## Krycí list ZBV

Název a evidenční číslo Stavby: <b>III/11320 Zvánovice, oprava mostu ev.č. 11320-2</b> Název stavebního objektu/provozního souboru (SO/PS): III/11320, Zvánovice oprava mostu ev.č. 11320-2	Číslo SO/PS / / číslo Změny SO/PS: <b>101 / 1</b>	Číslo ZBV: <b>1</b>
--	---	------------------------

## Změnový list

**Věc: Žádost o změnu rozsahu díla – stavby „III/11320 Zvánovice, oprava mostu ev.č. 11320-2“**

PŘEHLEDNÉ VÝKRESY  
PŮDORYS  
M 1:50

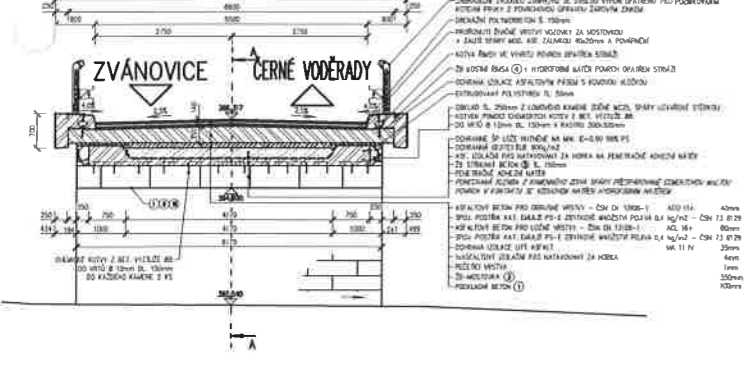
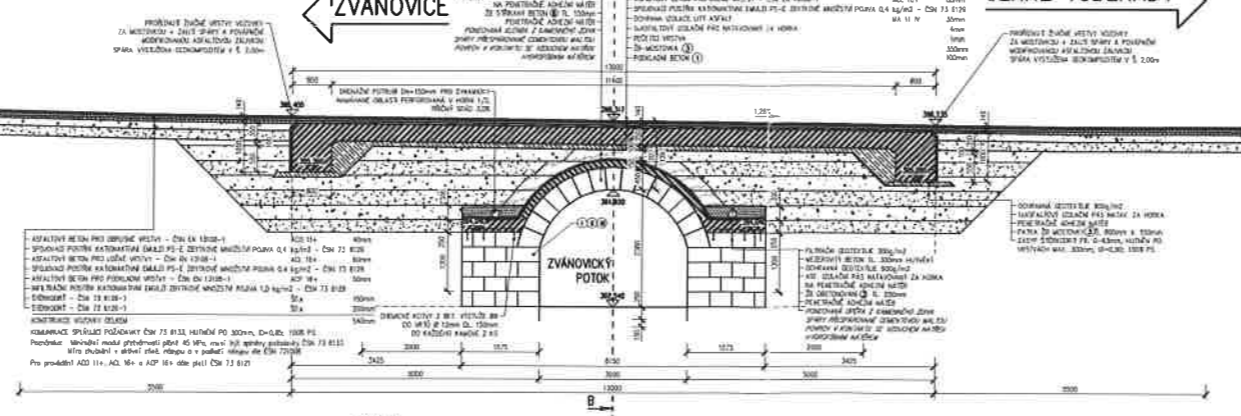
Po zahájení výkopových prací a částečném odhalení klenby byl zjištěn její skutečný stav. Stávající špatný stav klenby vyžaduje rozsáhlejší úpravy a statické zajištění, které nebylo původně plánováno. Na základě zjištěného stavu bylo nutné přepracovat realizační dokumentaci stavby. Tyto skutečnosti mají vliv na rozsah díla v závislosti na zvýšených objemech dodávek, které nebyly obsahem smluvního rozpočtu. Jedná se o navýšení objemu zemních prací, ŽB konstrukcí a ostatních položek, patrných z rozpisu ocenění. Bylo nutné provést dodatečné kotvení vlepením betonářské výztuže do vrtů.

- odbourání mostního svršku, čelních zídek a křídel po úroveň paty klenby;
- statickém zajištění klenby mostu spočívající v obetonování rubu klenby železobetonovou skruží propojenou s klenbou ocelovými trny, izolací, násypy a odvodněním drenáží;
- vybudování nových železobetonových čelních zídek a křídel s lícem z kamenného zdiva.

Požadované práce jsou nutné k odstranění špatného stavu klenby a mostních konstrukcí zjištěného po zahájení výkopových prací a částečném odhalení klenby.
